Lichterfelde Süd: Bedenken gegen die Bahnverschiebung

aus SIGNAL 07/1991 (September 1991), Seite 13-14 (Artikel-Nr: 10001425)
IGEB

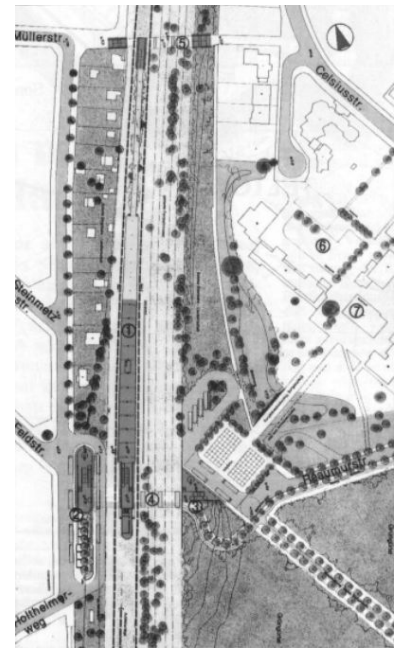
Die IGEB begrüßt die Zurückstellung großer Baumaßnahmen zugunsten der Wiederinbetriebnahme ausdrücklich. Erhebliche Bedenken gibt es allerdings gegen den geplanten Fußgängertunnel an der Müllerstraße ("enge Dreieckröhre", besser wäre eine Brücke) und vor allem gegen den Neubau des S-Bahnhofs Lichterfelde Süd. Dieser soll nördlich des vorhandenen entstehen. Einzelheiten der Planung sind aus Karte und Text der Senatsbauverwaltung zu ersehen hen.

Natürlich würde die Nutzung der Überreste des vorhandenen Bahnhofes angesichts der geplanten und sinnvollen Veränderungen im Bereich Holtheimer Weg - Réaumurstraße keine nennenswerten Kosten- oder Zeitersparnis bringen. Aber drei andere Gründe sprechen dafür, die unter den West-Berliner Bedingungen entwickelte Bahnhofplanung jetzt noch einmal in Frage zu stellen: - Mit der Verlegung des Bahnhofes nach Norden wird der Abstand zum langfristig geplanten S-Bahnhof Giesensdorf an der Osdorfer Straße auf ca. 800 m reduziert, was im Vorortbereich nicht mehr S-Bahn-gemäß ist, so daß der Zusatzhalt damit wohl endgültig "gestorben" wäre.

Große Fahrgastpotentiale, die südwestlich des S-Bahnhofs Lichterfelde Süd vorhanden sind und im Südosten mit dem geplanten Bau von 2000 bis 3000 Wohnungen kommen werden, können mit der vorhandenen Bahnhofslage (neue Ausgänge an beiden Bahnsteigenden vorausgesetzt) besser erschlossen werden, als mit der geplanten.

Lichterfelde Süd ist der äußerste Bahnhof, auf dem eine Übergangsmöglichkeit zwischen Fern- und S-Bahn-Verkehr geschaffen werden kann. Deshalb sollte hier auch ein Regionalbahnsteig zumindest berücksichtigt werden. Weil östlich des S-Bahnhofs Lichterfelde Süd eine Trasse für insgesamt vier Fern- und

Regionalbahngleise freigehalten werden muß, könnte dieser nur südlich der Réaumurstraße gebaut werden. In diesem Fall sollte der S-Bahnsteig parallel zum Regionalbahnsteig liegen. Eine solche "kompakte" Bahnhofsanlage wäre für die Fahrgäste attraktiver organisierbar und könnte besser gegenüber der umgebenden Wohnbebauung abgeschirmt werden (Stichwort Lärm).
